**AVIS RELATIF À LA PROTECTION
CONTRE LES EVENTUELS EFFETS NOCIFS ET NUISANCES
PROVOQUÉS PAR LES RAYONNEMENTS NON IONISANTS
GÉNÉRÉS PAR DES ANTENNES ÉMETTRICES STATIONNAIRES**

Commune : GEMBLoux - Exploitant : ORANGE

Référence exploitant : 081N1_3 / 32081N1_1 / 42081N1_1 / 52081N1_1

Rapport n° 840 / 2025

Figure 1 : Vue en plan des lieux de séjour et des points de contrôle

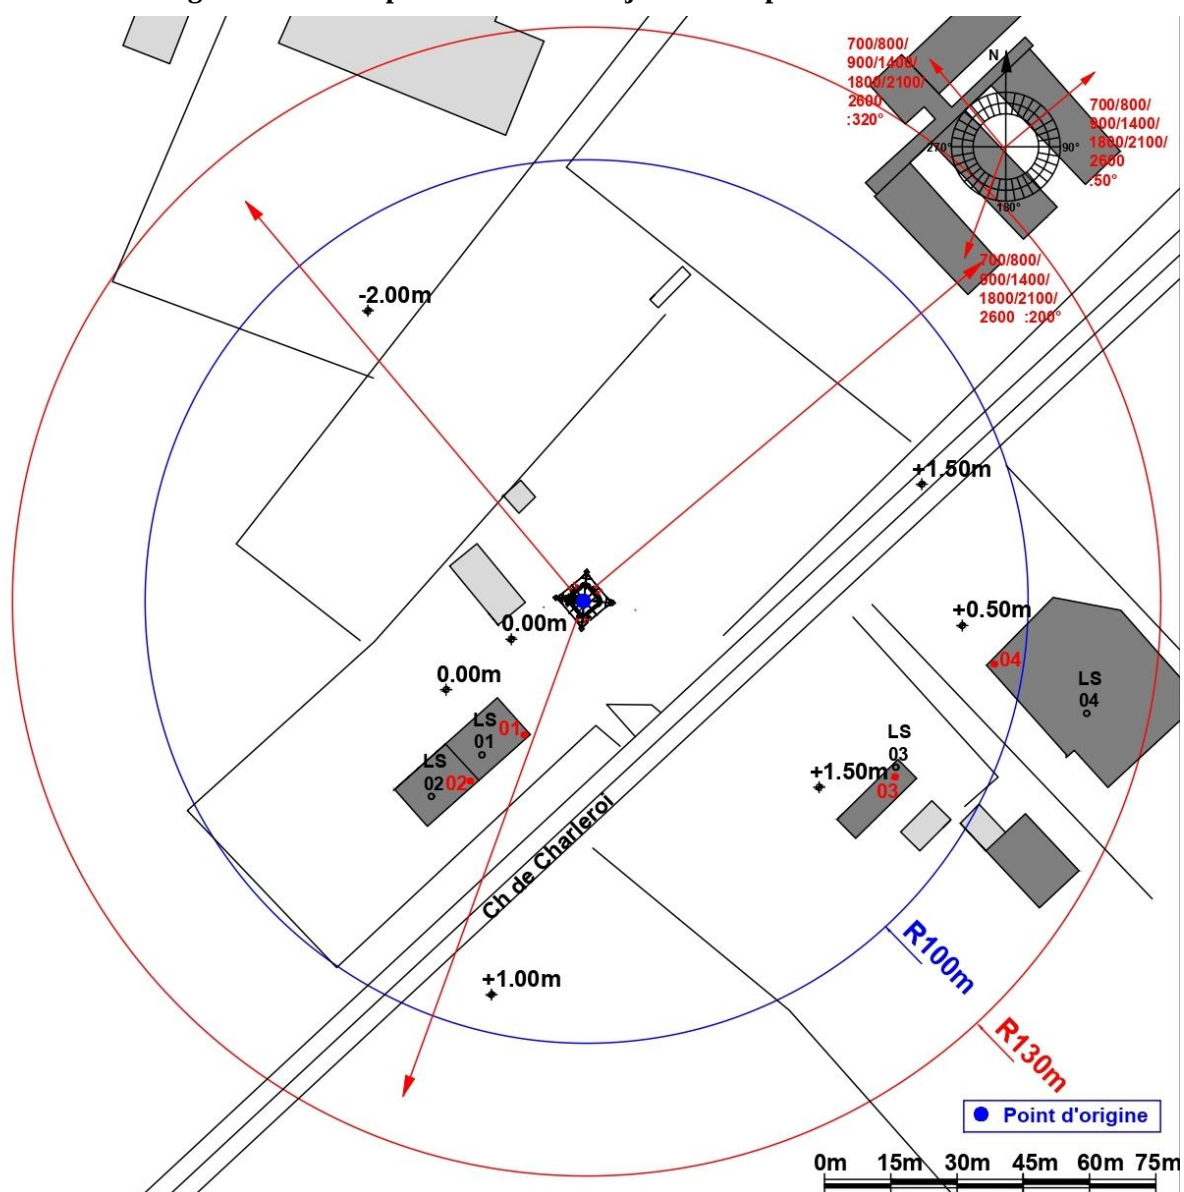
N° point de contrôle	LS	Atténuation (dB)	Indice d'exposition relatif à la limite par installation IE_i
4	LS04	3,0	0,071
1	LS01	3,0	0,039
2	LS02	3,0	0,026
3	LS03	3,0	0,017

En ce qui concerne les antennes de l'installation mentionnées dans le tableau 1, la distance maximale à laquelle la limite pourrait être atteinte, à l'extérieur, est égale à 93,3 m. S'il n'y a pas de LS à une distance inférieure, les antennes respectent forcément la limite d'immission.

Dans le cas des LS situés à l'intérieur des bâtiments, une atténuation d'obstacle est prise en compte et il en résulte que la distance maximale à laquelle la limite pourrait être atteinte se réduit à 67,2 m.

Figure 2 : Vue en plan des installations d'antennes dans un rayon de 300 mètres autour de l'installation faisant l'objet de la demande d'avis

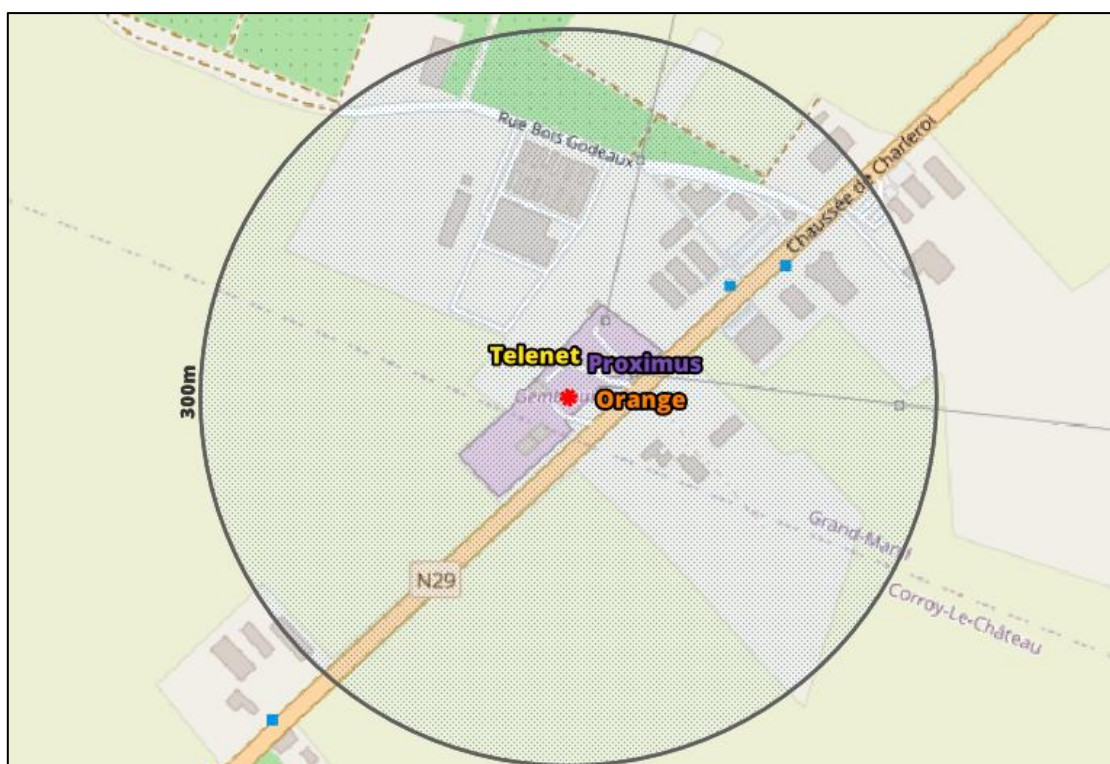
- a) il y a au plus 4 installations d'antennes émettrices stationnaires présentes dans la zone d'évaluation de 300 mètres de rayon représentée dans la figure 2, y inclus l'installation référencée dans le paragraphe 2 : la limite cumulative définie à l'article 4, §2 du décret est nécessairement respectée dans les lieux de séjour à l'intérieur de la zone d'évaluation de 300 mètres de rayon ;

- b) il y a exactement 5 installations d'antennes émettrices stationnaires présentes dans la zone d'évaluation de 300 mètres de rayon représentée dans la figure 2, y inclus l'installation référencée dans le paragraphe 2 et il existe, pour 3 ou 4 de ces installations, un avis attestant le respect de la limite abrogée de 3 V/m : la limite cumulative définie à l'article 4, §2 du décret est nécessairement respectée dans les lieux de séjour à l'intérieur de la zone d'évaluation de 300 mètres de rayon ;

- c) dans tous les autres cas, il a été vérifié que la limite cumulative définie à l'article 4, §2 du décret n'est pas dépassée dans les lieux de séjour sur base du nombre d'installations localisées dans la zone d'évaluation de 300 mètres de rayon représentée dans la figure 2, de leur localisation ainsi que des données inscrites dans la figure 1 et au paragraphe 4 du présent avis et dans les avis attestant le respect de la limite par installation ou de la limite abrogée de 3 V/m relatifs aux autres installations reprises dans la figure 2.

Compte tenu des considérations ci-dessus, il apparaît que l'intensité du rayonnement électromagnétique généré, dans les lieux de séjour situés dans un rayon de 300 mètres autour de l'installation référencée dans le paragraphe 2, par l'ensemble des antennes émettrices stationnaires de l'ensemble des exploitants du même site d'antennes émettrices stationnaires respecte la limite fixée à l'article 4, § 2 du décret.
